NAME	DATE	Solid Edge	
DRAWN	tomar	05/10/21			
CHECKED					
ENG APPR					
MGR APPR				TITLE Assieme colonna supporto PT420	
UNLESS OTHERWISE SPECIFIED DIMENSIONS ARE IN MILLIMETERS ANGLES ±XX° 2 PL ±XXX 3 PL ±XXXX				SIZE A2	DWG NO PTC_121
				SCALE:	WEIGHT:
				SHEET 2 OF 2

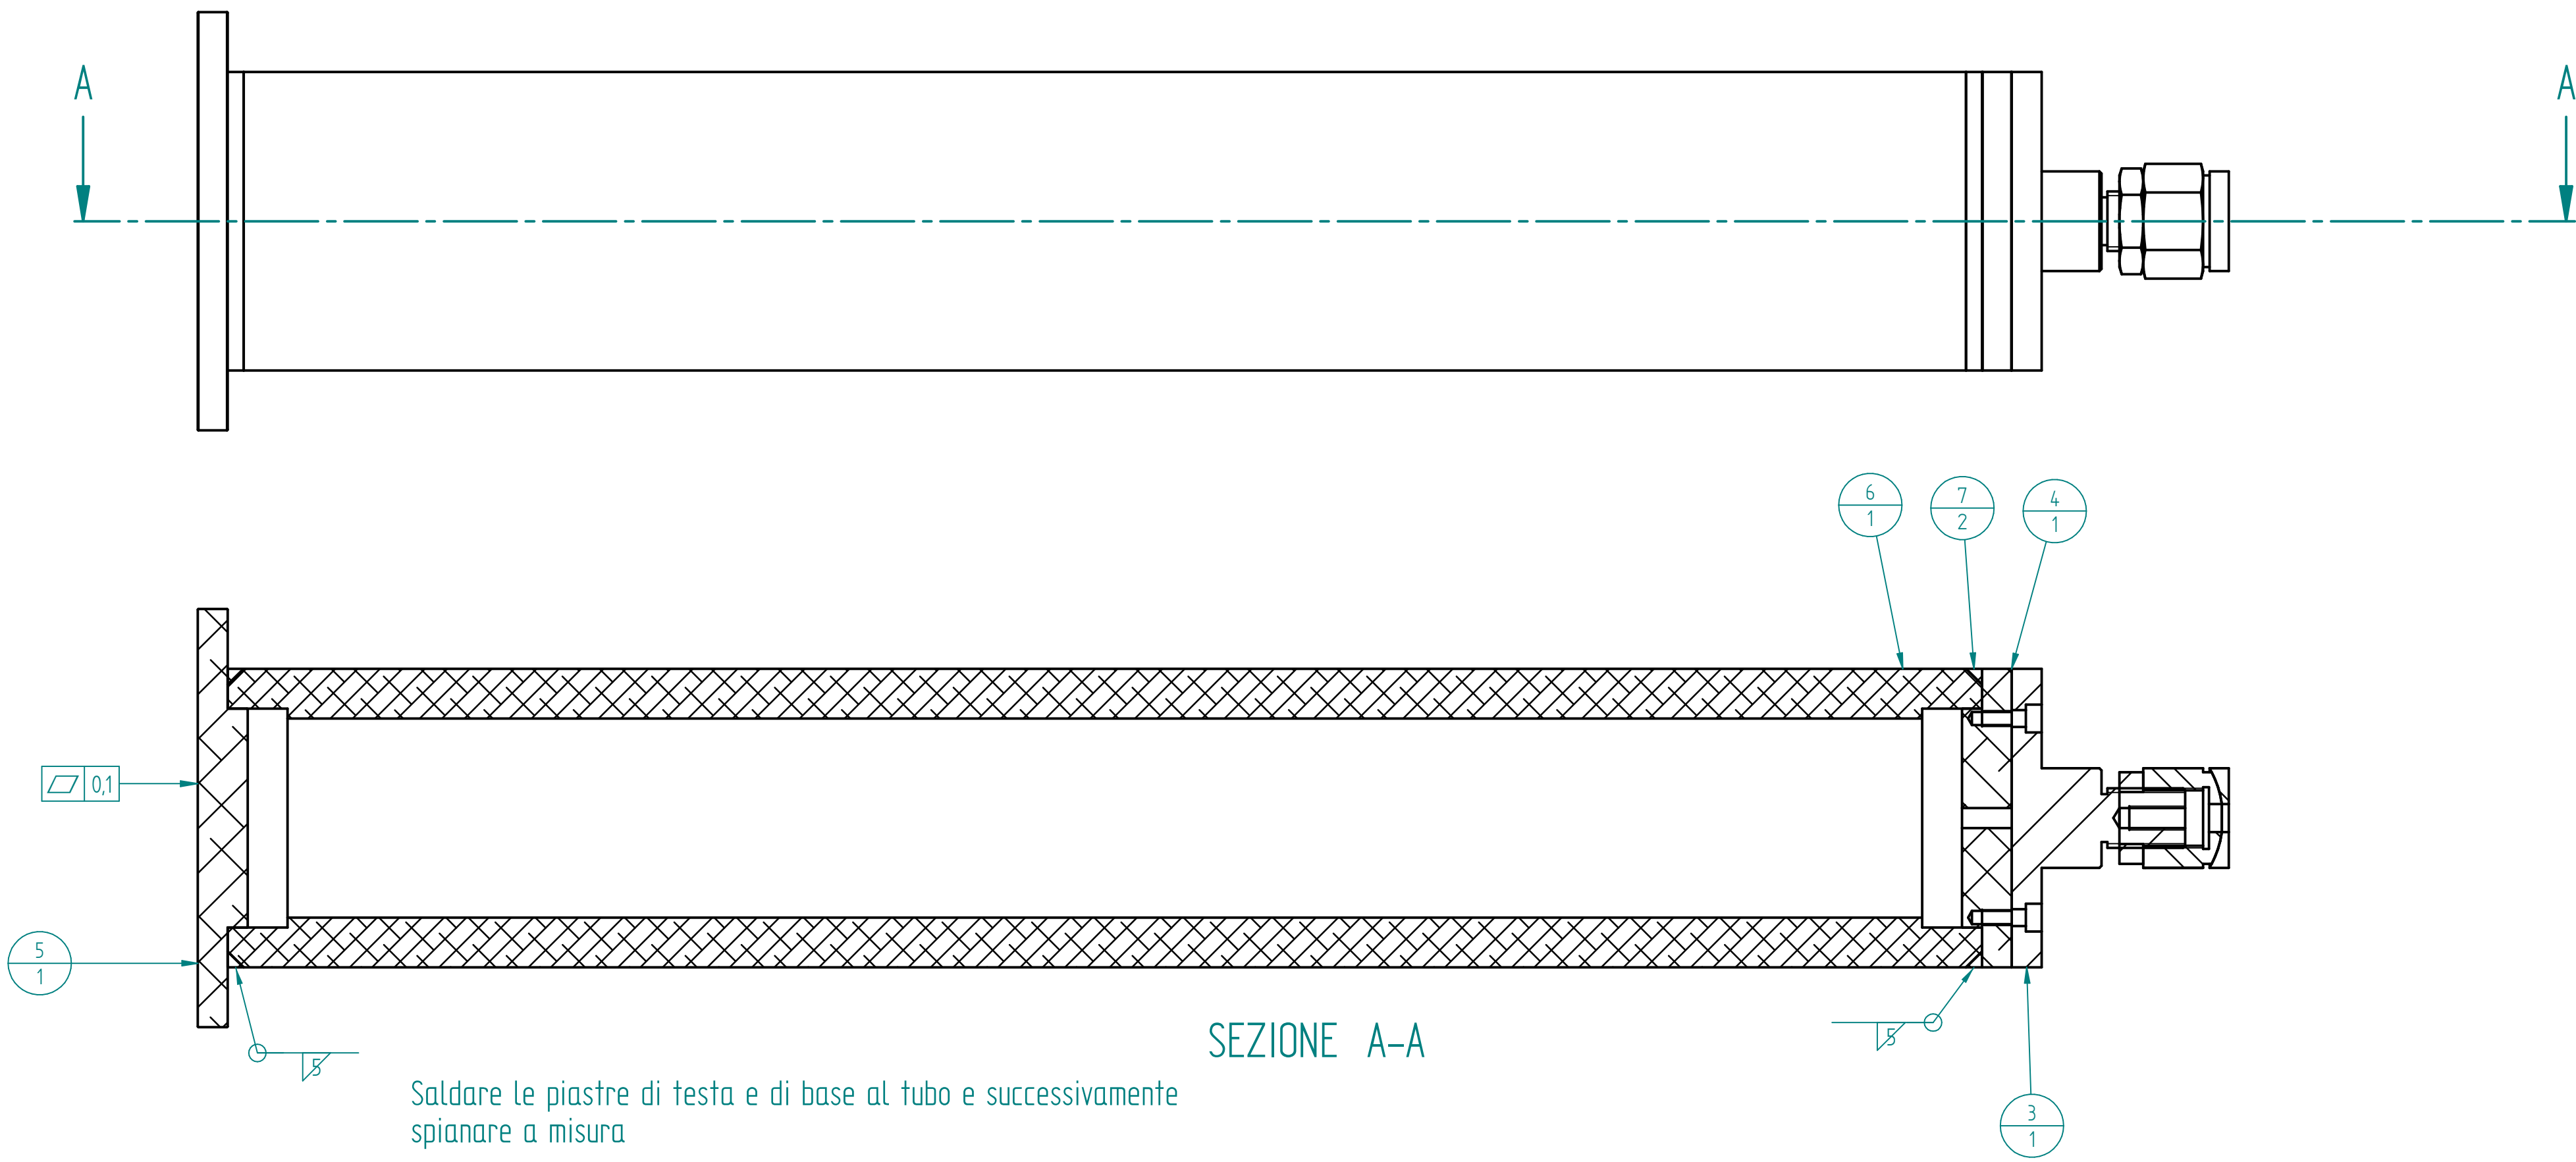
togliere la parte in acciaio e soltanto la parte in Anticorodal  
trattare con:  
Anodizzazione nera dura a norme MIL spessore 50 micron
